dot. przetargu nieograniczonego pn.:
**DOSTAWA MATERIAŁÓW JEDNORAZOWEGO UŻYTKU DO PROWADZENIA
ZABIEGÓW NERKOZASTĘPCZYCH ORAZ WKŁADÓW
DO WSTRZYKIWACZA NEMOTO**
Oznaczenie sprawy: DEZ.26.019.2019

WYJAŚNIENIA TREŚCI SIWZ NR 1

Rys. 1

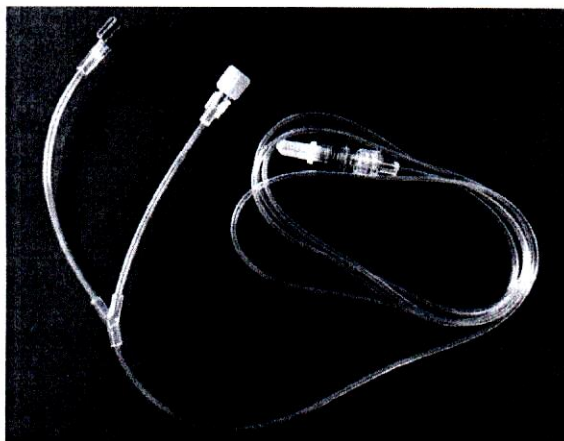
Pytanie 1: Uprzejmie prosimy Zamawiającego o wyrażenie zgodny na zestaw „Y” (wg. rys. 1) o średnicach: wewnętrznej 1,65 mm i zewnętrznej 3,15 mm. Pozostałe parametry bez zmian.

Pytanie 3: Uprzejmie prosimy Zamawiającego o wyrażenie zgodny na zestaw „Y” prosty (niespiralny) wg. rys. 2 o średnicach: wewnętrznej 1,65 mm i zewnętrznej 3,15 mm. Pozostałe parametry bez zmian.

Odpowiedź: Zamawiający zachowuje zapisy SIWZ.

Odpowiedź: Zamawiający zachowuje zapisy SIWZ.
